Onderwerp: RE: Geconstateerde afwijkingen metingen Berlagebrug

Onderwerp: [WARNING: UNSCANNABLE EXTRACTION FAILED]Geconstateerde afwijkingen metingen Berlagebrug

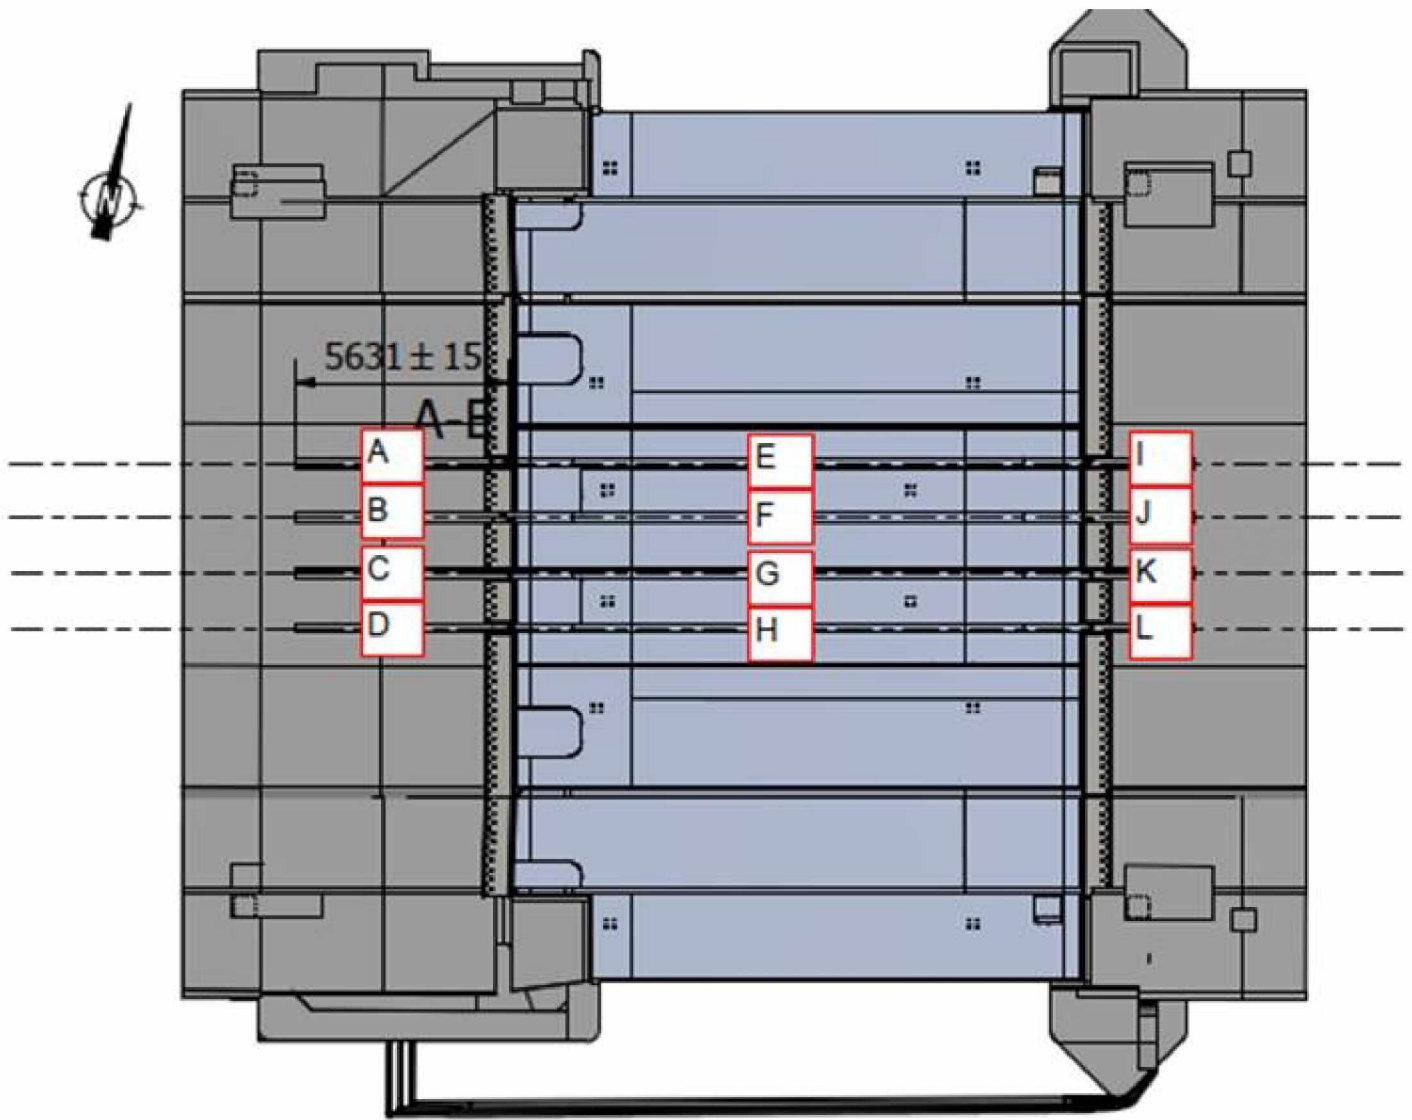
Lengte railbak, lijkt geen issue, de spoorstaaf is 15mm korter dan het ingemeten railbak op het val

Diepte railbak, nagemeten, niet minder dan 93mm gemeten, dus goed

Enkele gaten retourstroom lijken niet goed te zitten, precieze maatvoering is nu lastig te bepalen. We gaan in het werk de spoorstaaf leggen, en wij boren het gat waar deze moet komen.

Voegen in lengterichting van de brug/rail, allemaal correct (20/30 mm -0+5mm)

Voeg C-G tussen de vingers is de voeg 13 mm ip 9,2mm, dit is groter, geen probleem voor vrijdraaien.

Voeg E-I is vingerlas afwijkend, vinger aan val is smaller dan overige.

GVB start gewoon met de werkzaamheden, donderdag boucharderen aanbrug, en vrijdag starten met het spoor leggen. Rusthoven boort vrijdag de sparingen voor de retourstroom groter, als deze niet uitkomen.

Na positioneren spoor e.a. goed in beeld brengen, en bepalen waar nog wat wringt.
